改善箇所説明図

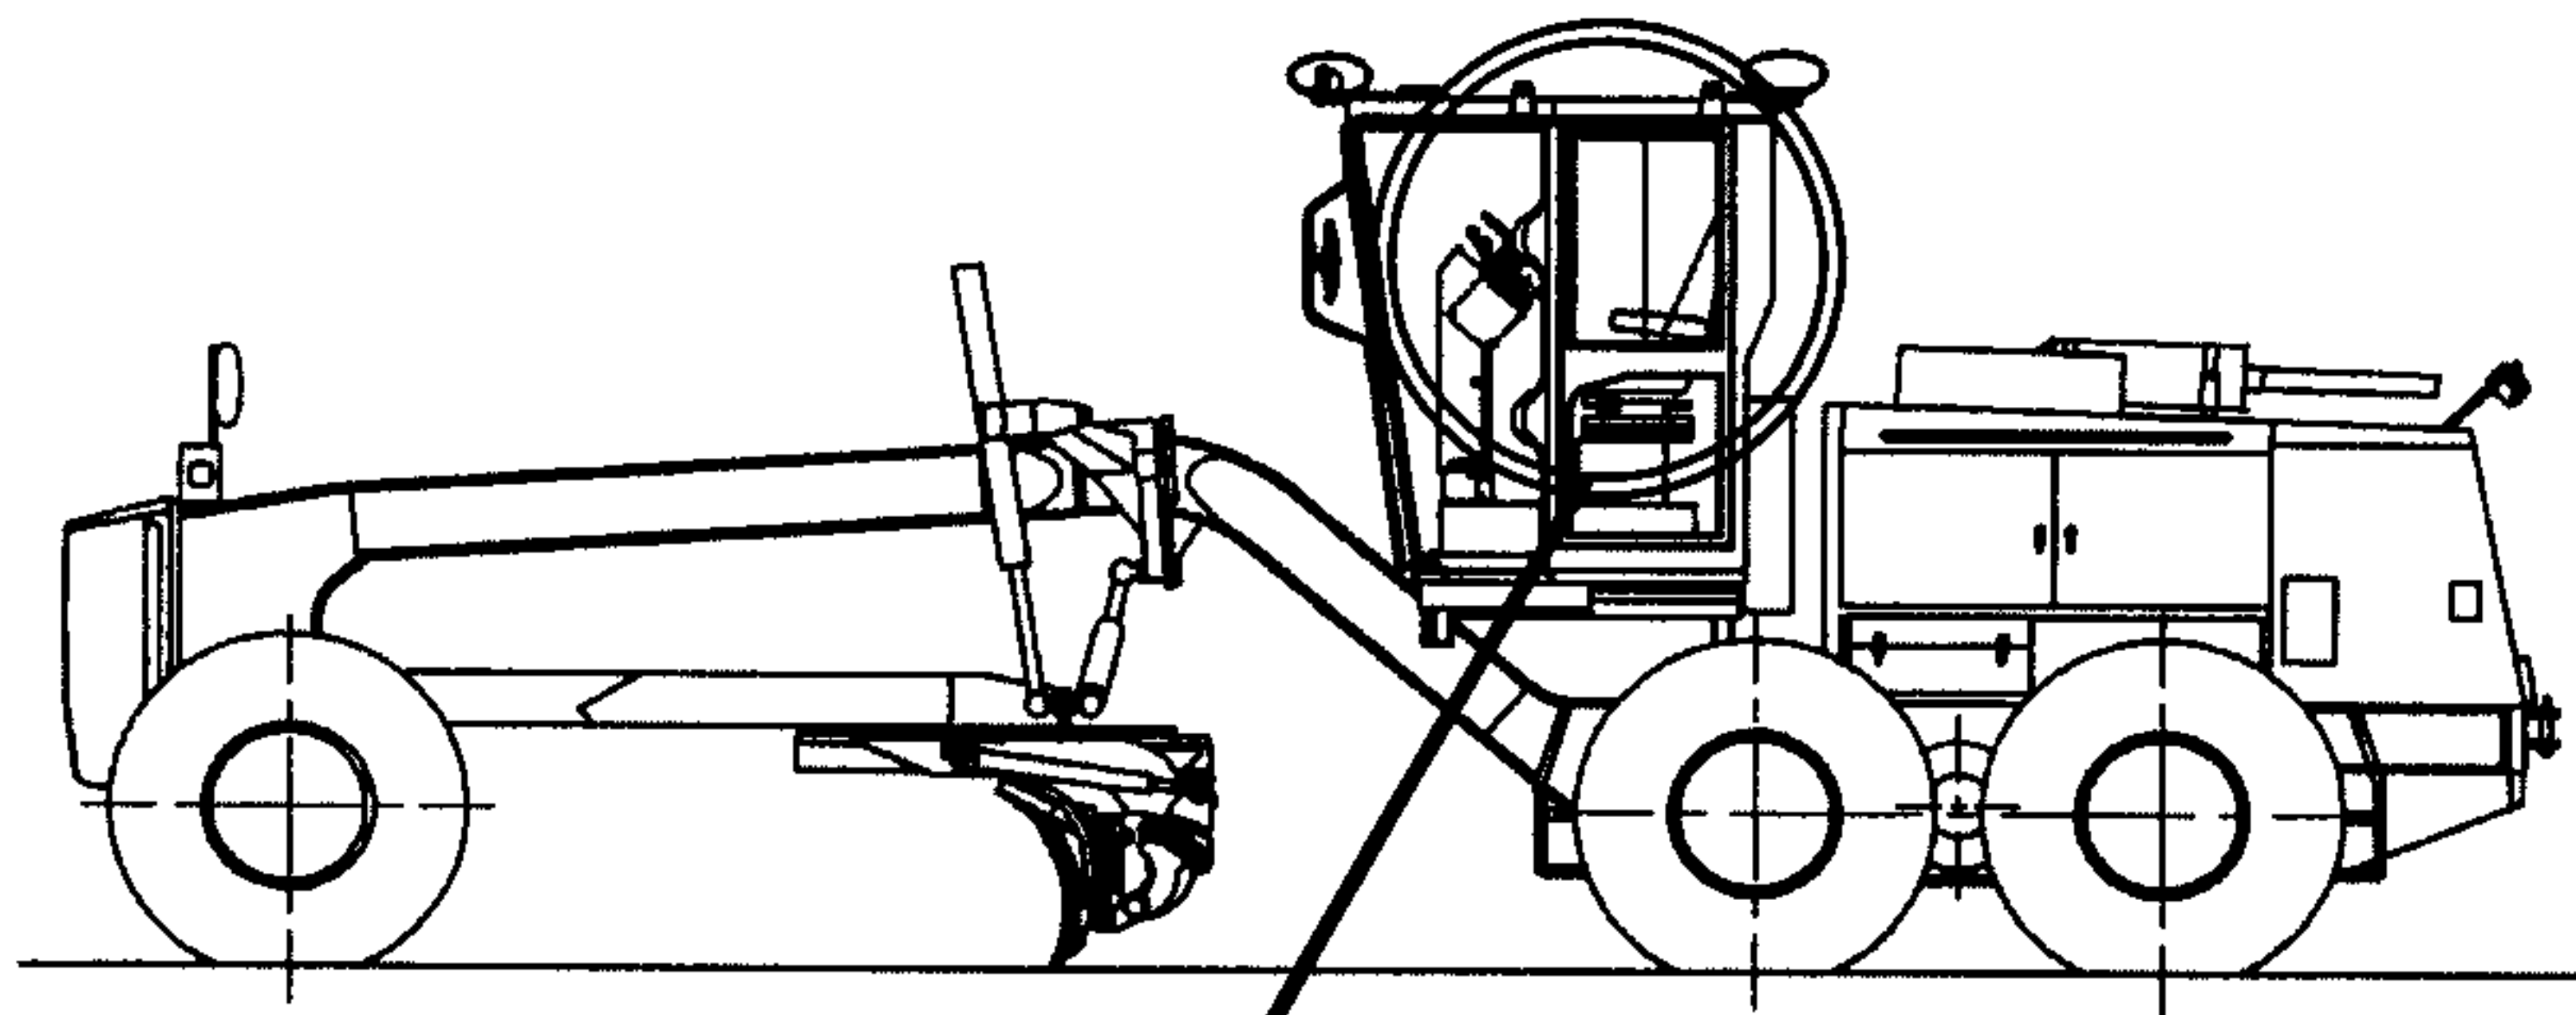
基準不適合箇所

シフトレバー固定用ネジ

オートマチックトランスミッションを搭載した車両において、変速及び駐車ブレーキ用レバーの固定ネジの締付力が不足しているため、固定ネジが弛み出すものがある。そのため、そのまま使用を続けると、最悪の場合、固定ネジが折損して当該レバーが抜け出し、駐車ブレーキの作動または解除ができなくなるおそれがある。

改善内容

全車両、レバー固定用ネジを新品と交換し、ネジ部に弛み防止材(ネジロック)を塗布して、正規のトルクで締め付ける。

識別：シフトノブ固定ナット下側に白ペイントを塗布する。
